DODATEK č. 4 ke SMLOUVĚ O DÍLO

č. VZ/13/2022

„ZŠ J. A. Komenského - půdní vestavba - dokončení“

Změnový list č. 76

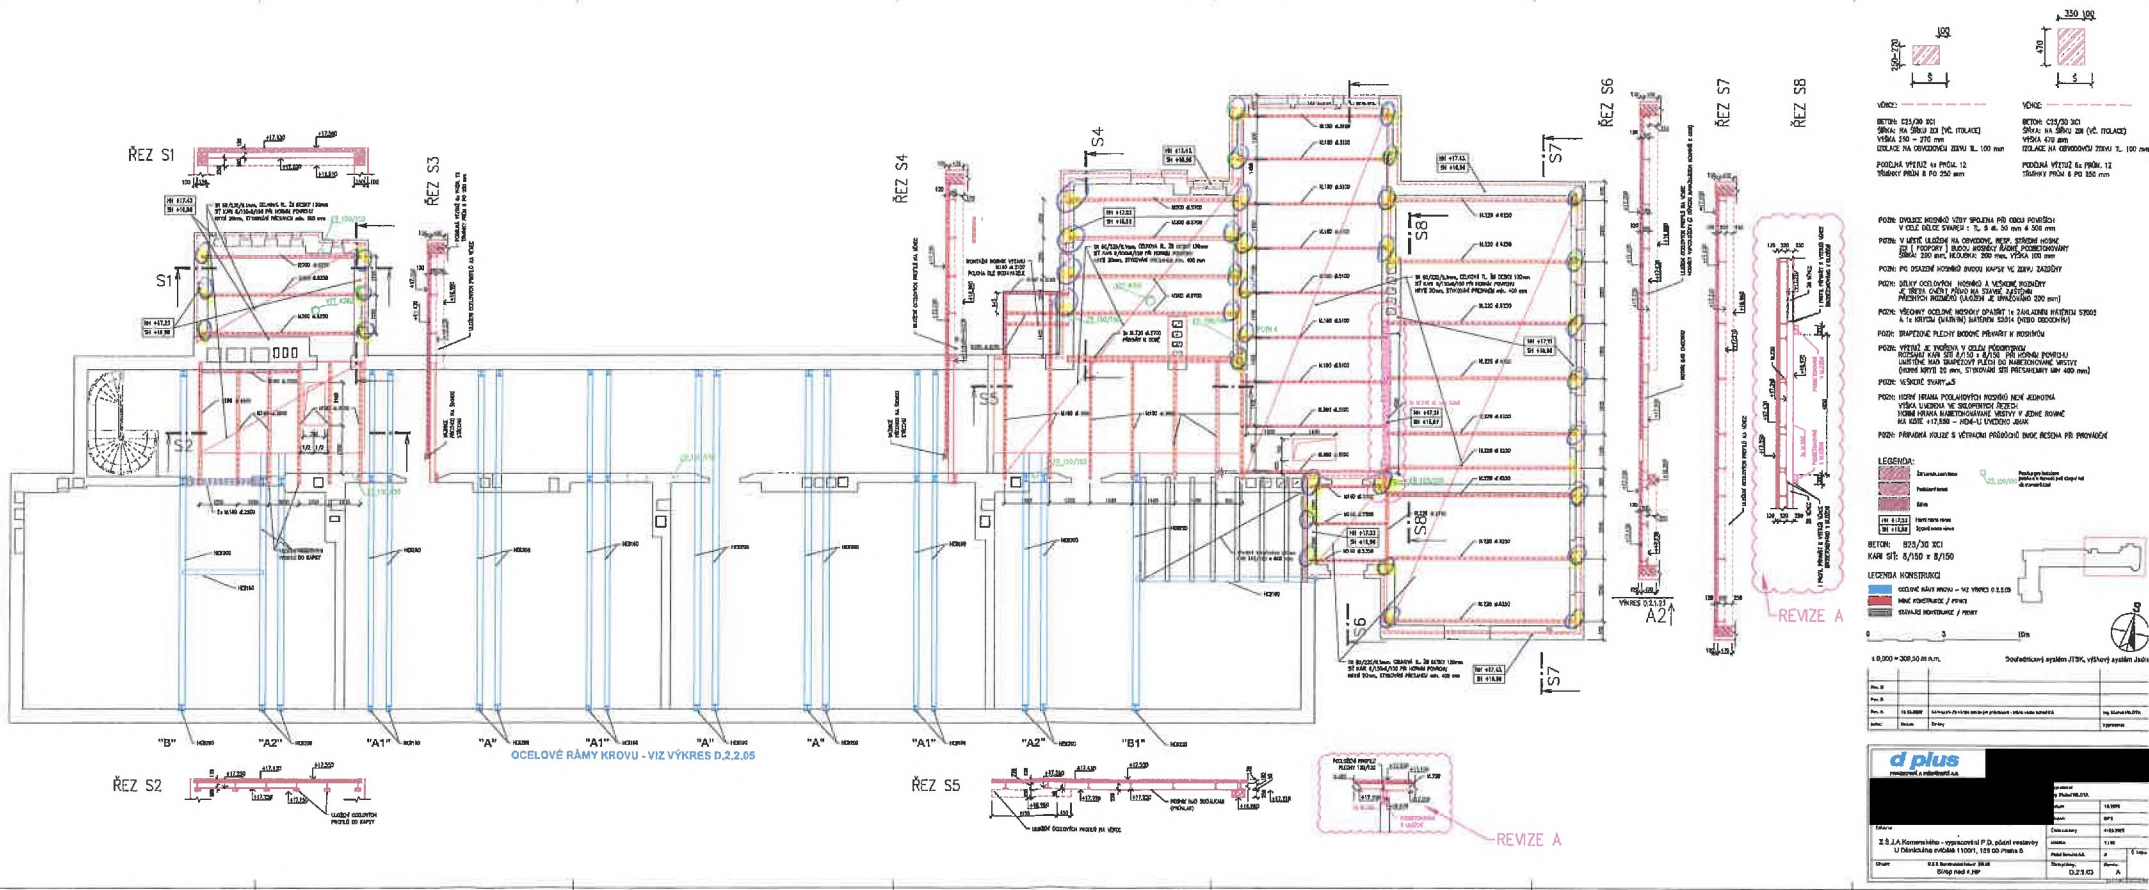
Ve věnci 4.NP SO02, provedeným předešlým zhotovitelem, se po osazení nosníků zabetonovaly kapsy (zhlaví nosníků) v ŽB věnci.
